# 日立半導体技術情報

製品分類	マイコン	発行番号	TN-H8*-244A	Rev.	第2版
題名	H8S/2258 シリーズ H8S/2258F-ZTAT ハードウェアマニュアル 動作周波数範囲の変更	情報分類	① 仕様変更 2. ドキュメント訂正追加等 3. 使用上の注意事項 4. マスク変更 5. ライン変更		
適用製品	H8S/2258シリーズ HD64F2258 HD6432258, HD6432258W HD6432256, HD6432256W	対象ロット等	関連資料 H8S/2258シリーズ H8S/2258F-ZTAT ハードウェアマニュアル (ADJ-602-219A) 第2版	有効期限	
	全ロット			永年

日立シングルチップマイクロコンピュータ H8S/2258 シリーズ H8S/2258F-ZTAT ハードウェアマニュアルにおきまして、動作周波数を 2 ~ 13.5MHz から 10 ~ 13.5MHz に変更します。以下に関連箇所をご連絡させていただきます。

表22.5 発振安定時間の設定

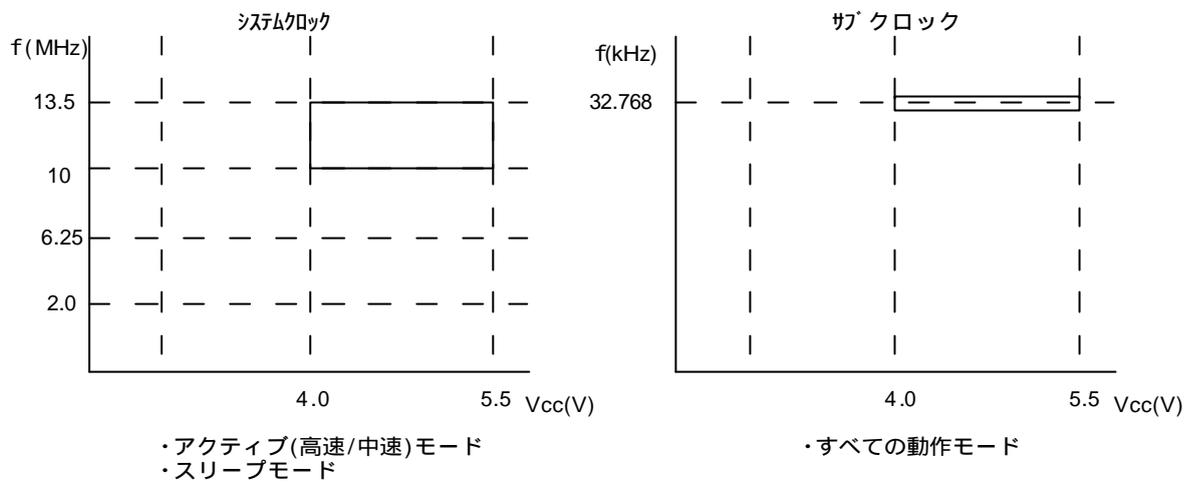
P.789 表22.5 外部クロック入力条件(2)の10MHz以下の条件を削除します。

STS2	STS1	STS0	待機時間	13MHz	10MHz	単位
0	0	0	8192 ステート	0.6	0.8	ms
		1	16384 ステート	1.3	1.6	
	1	0	32768 ステート	2.5	3.3	
		1	65536 ステート	5.0	6.6	
1	0	0	131072 ステート	10.1	13.1	μs
		1	262144ステート	20.2	26.2	
	1	0	リザーブ	—	—	
		1	16 ステート	1.2	1.6

#### (1) 電源電圧と発振周波数の範囲

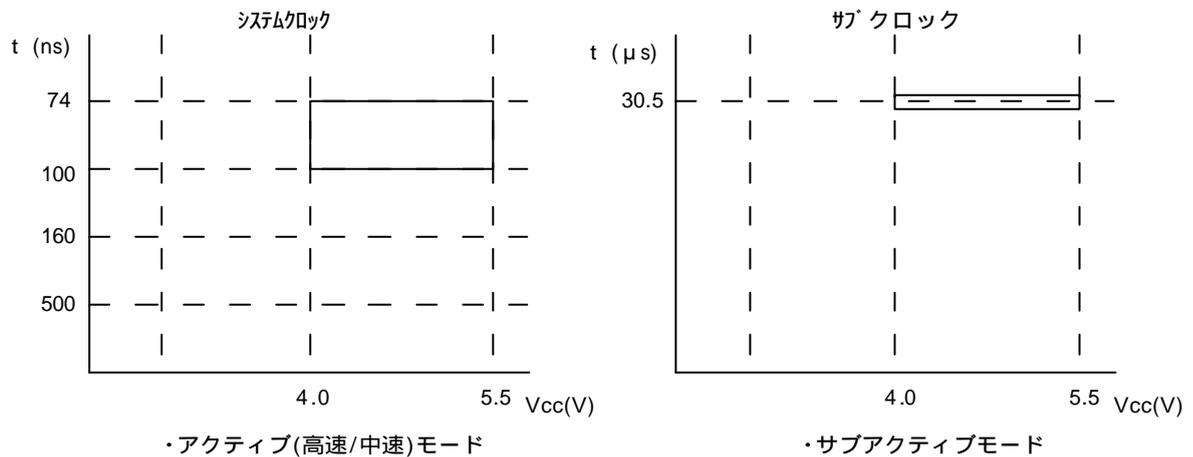
P.806 図24.1 電源電圧と動作周波数範囲を変更します。

[注] IEBusを使用する場合には、システムクロックは 12MHz, 12.58MHz の中から設定してください。  
IEBusを使用しない場合は、10MHz ~ 13.5MHz の任意のシステムクロックを使用することができます。
